Codice procedura: 4728
Classifica: CT_015_IF04728
Proponente: EDISON SPA
Autorità procedente: Dipartimento Regionale dell'Ambiente
Servizio 1 "Autorizzazioni e Valutazioni Ambientali"
OGGETTO: ISTANZA DI VALUTAZIONE PRELIMINARE AI SENSI DELL'ART. 6 COMMA 9 DEL D. LGS. N. 152/2006 E SS.MM.II. - PROGETTO PER LA REALIZZAZIONE DI UN IMPIANTO FOTOVOLTAICO DENOMINATO "SIGONELLA"
Procedura: VIA - Valutazione Preliminare
Procedibilità Prot. n. 52428 del 06/07/2026

PARERE ISTRUTTORIO CONCLUSIVO C.T.S. n. 855 del 27/08/2026

Codice procedura	4728
Classifica	CT_015_IF04728
Dipartimento	AMBIENTE
Procedura	VIA - Valutazione Preliminare
Procedure Integrate	
Proponente	EDISON SPA
Tipo di impianto	Impianto fotovoltaico
Sede legale	Foro Buonaparte n. 31 – 20121 a Milano (MI)
Progettisti	Ing. Salvatore Bendici, Ing. Antonino Barone, Ing. Antonio Mancino INGEOMAT, via F. Cesi, 44 – Roma; via Ausonia, 122 - Palermo
Oggetto	ISTANZA DI VALUTAZIONE PRELIMINARE AI SENSI DELL'ART. 6 COMMA 9 DEL D. LGS. N. 152/2006 E SS.MM.II. - PROGETTO PER LA REALIZZAZIONE DI UN IMPIANTO FOTOVOLTAICO DENOMINATO "SIGONELLA"

VISTE le planimetrie allegate all'istanza ed in particolare le planimetrie ante e post di cui al documento RS04AEG0006A0 - _Planimetrie_ ante_e_post.pdf di seguito riportato nelle quali viene mostrato un confronto tra quanto autorizzato e quanto proposto in variante

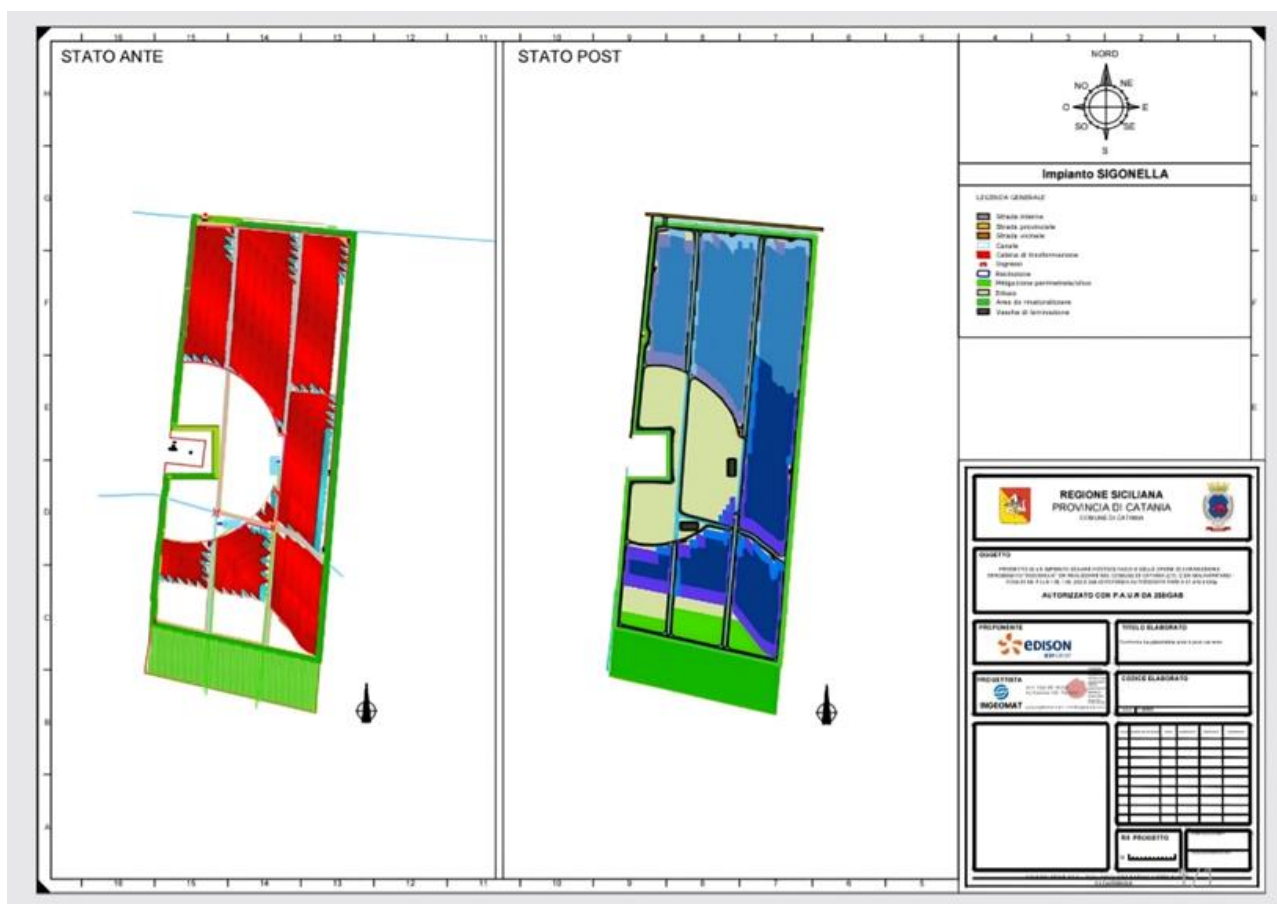
CONSIDERATO E VALUTATO che la rimodulazione del layout di progetto qui condotta non comporta l'alterazione della localizzazione particellare dell'intervento;

CONSIDERATO che la modifica non sostanziale di progetto, di cui alla presente procedura, fa riferimento a due diversi obiettivi:

- ottimizzazione del layout per una riduzione dell'occupazione di suolo e con ampliamento delle aree destinate a verde;

- impiego di strutture tracker monoassiali ad inseguimento con moduli fotovoltaici da 715-720 Wp;

PRESO ATTO che il Proponente sottolinea che a seguito dei rilievi di dettaglio eseguiti durante le prime attività di cantiere, è emersa l'esigenza di rimodulare il layout per ottimizzare la distribuzione delle aree dell'impianto, nel pieno rispetto delle condizioni ambientali ricevute in fase autorizzativa e con un ulteriore perfezionamento delle aree destinate alla mitigazione ambientale. Nello specifico, le principali modifiche apportate, ritenute non sostanziali, riguardano: • la riduzione in numero e la modifica dell'orientamento delle strutture di sostegno dei moduli; • l'aumento delle aree destinate a verde e alla mitigazione ambientale, con il posizionamento della recinzione tra la fascia arborea e le strade perimetrali interne;

CONSIDERATO che la rimodulazione del layout ha comportato una conseguente riduzione della potenza complessiva dell'impianto che da 31.410,40 kWp è passata a 28.102,23 kWp. A sostegno di quanto sopra riportato, il prospetto seguente trasmesso dal Proponente illustra gli elementi del progetto interessati dalla modifica non sostanziale e il confronto tra le previsioni del progetto autorizzato e la variante apportata
